PROJET DE CONSTRUCTION D UNE VILLA RESIDENTIELLE SIS A MBAO

Titre: R+1 - DEMOLITIONS

Titre: R+1 - CONSTRUCTIONS

Titre: R+1 - PROJET FINAL

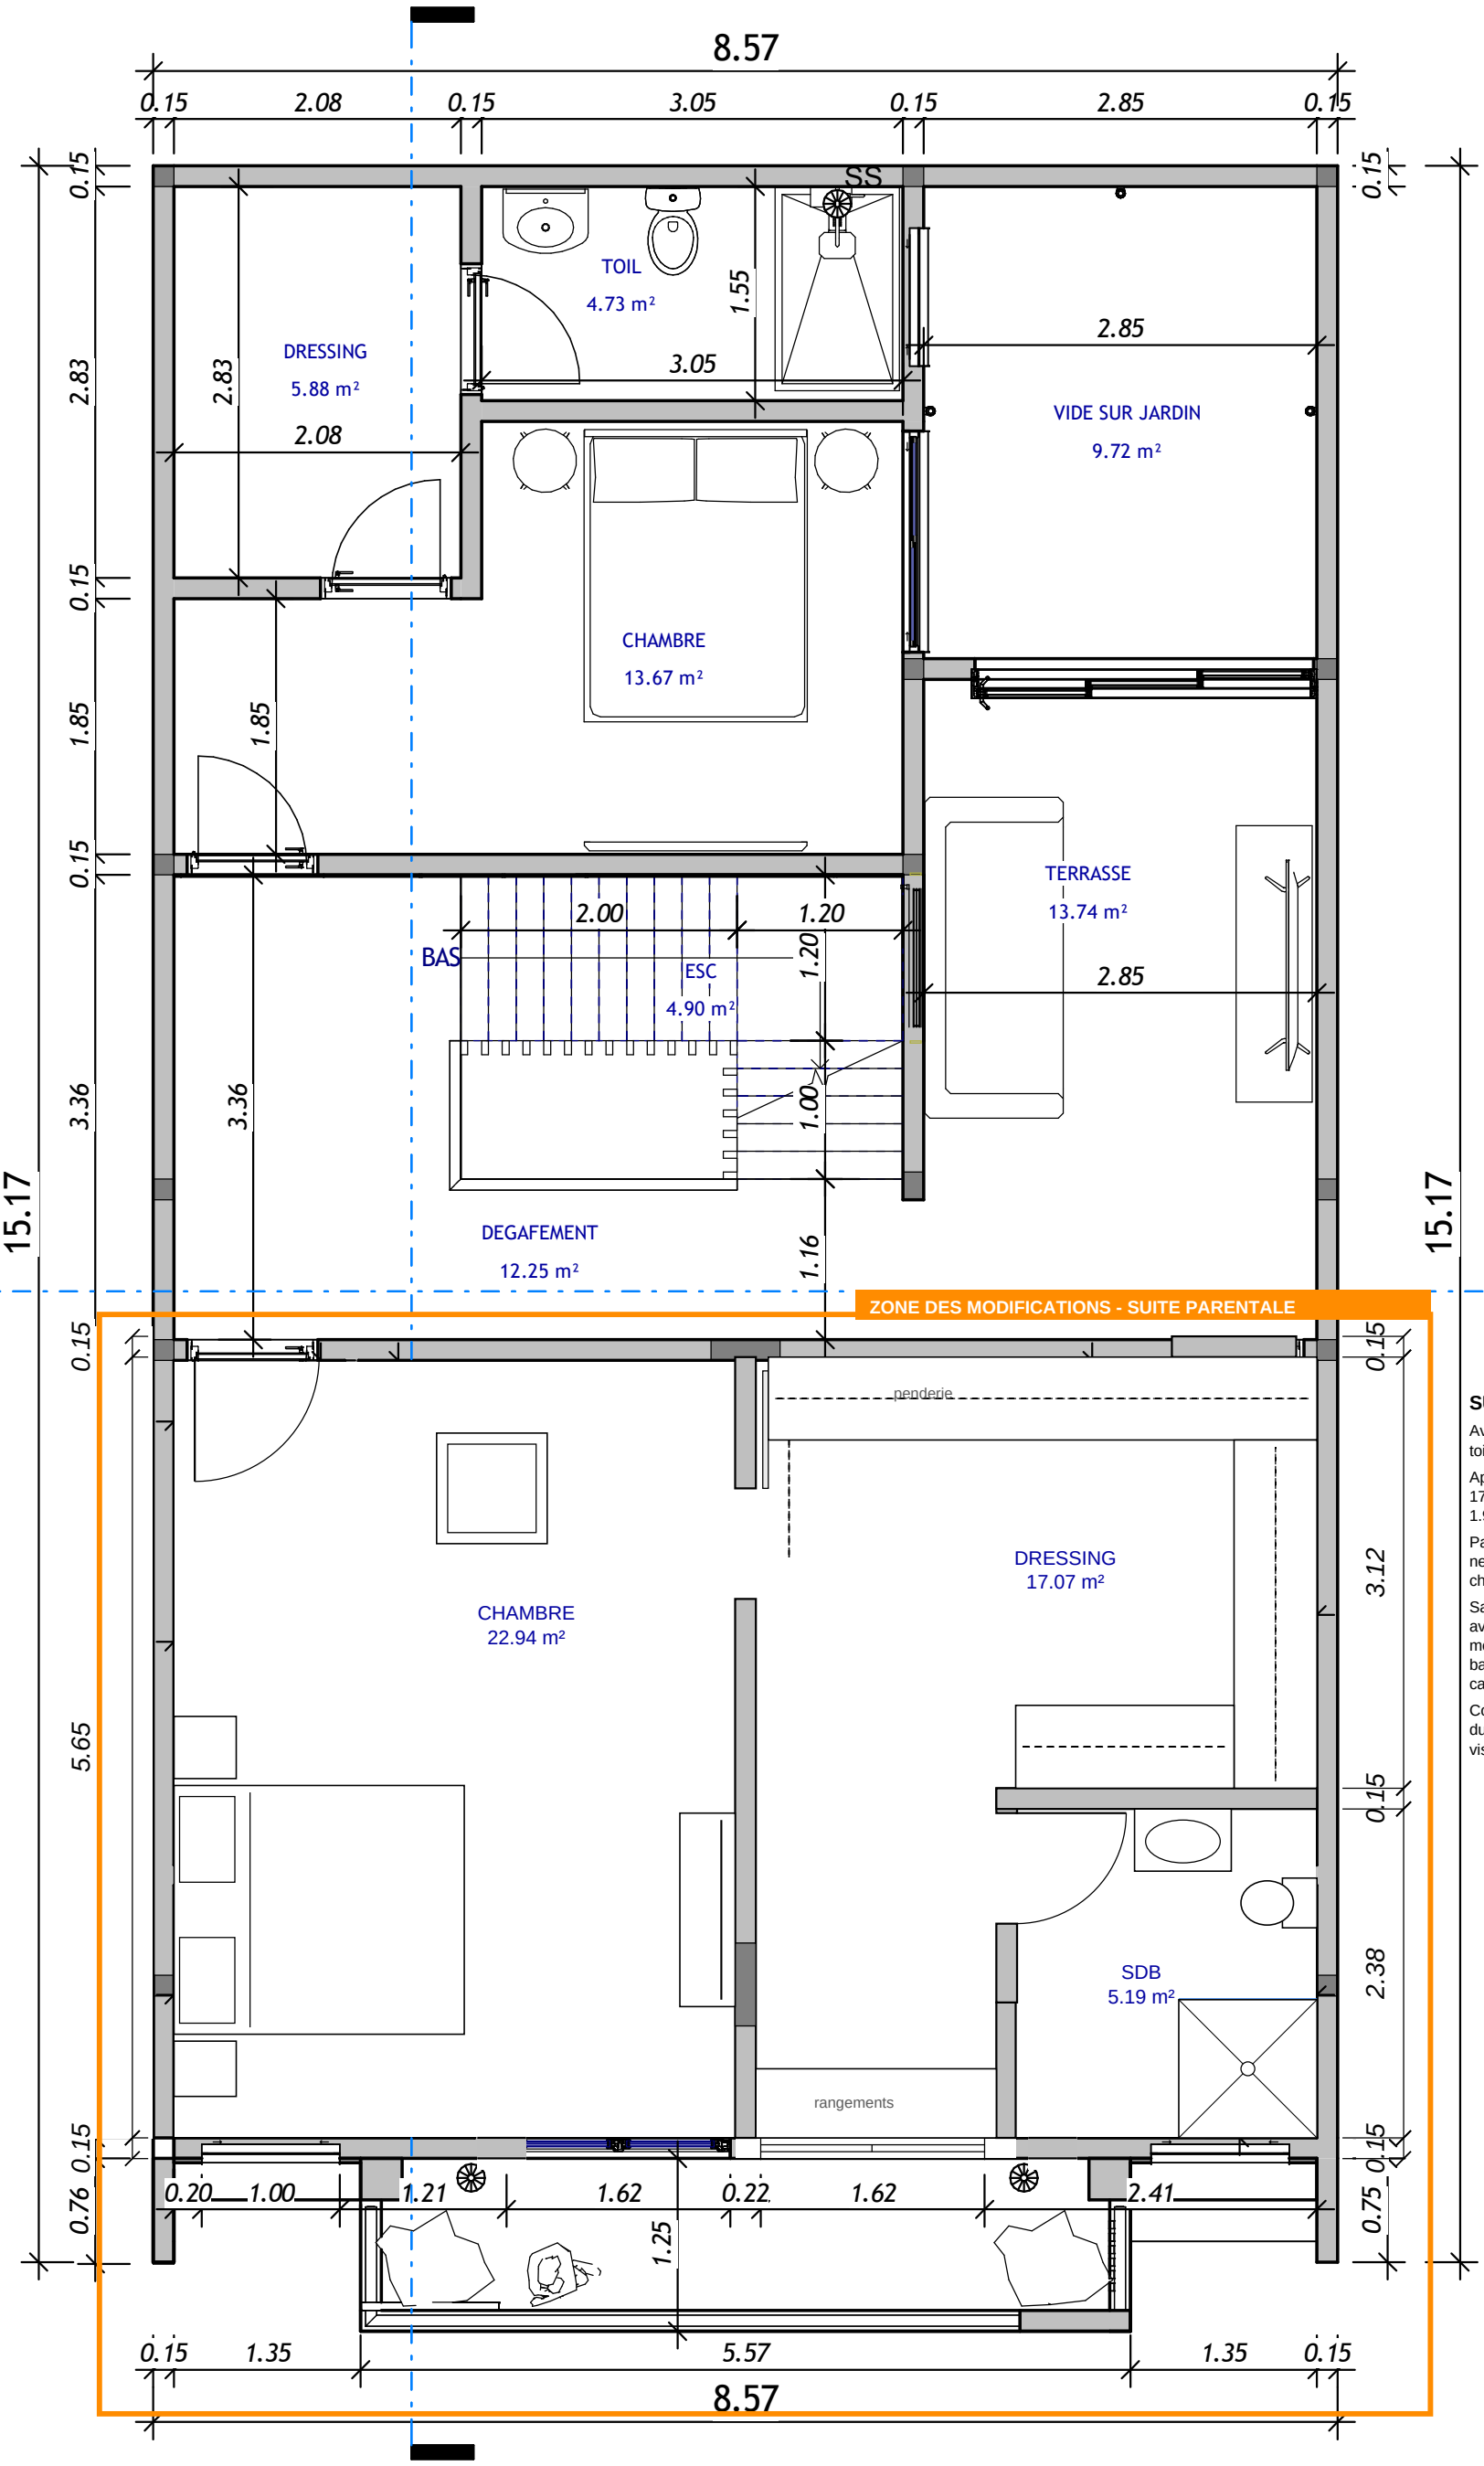
Pas d'îlot : un îlot de 1.00 de large ne laisse pas 0.90 de passage de chaque côté.

Salle de bain : douche 1.00 x 1.00 avec paroi vitrée côté WC, WC et meuble vasque suspendus, pas de baignoire ; le WC n'est pas en cabinet fermé (pièce de 2.18 x 2.38).
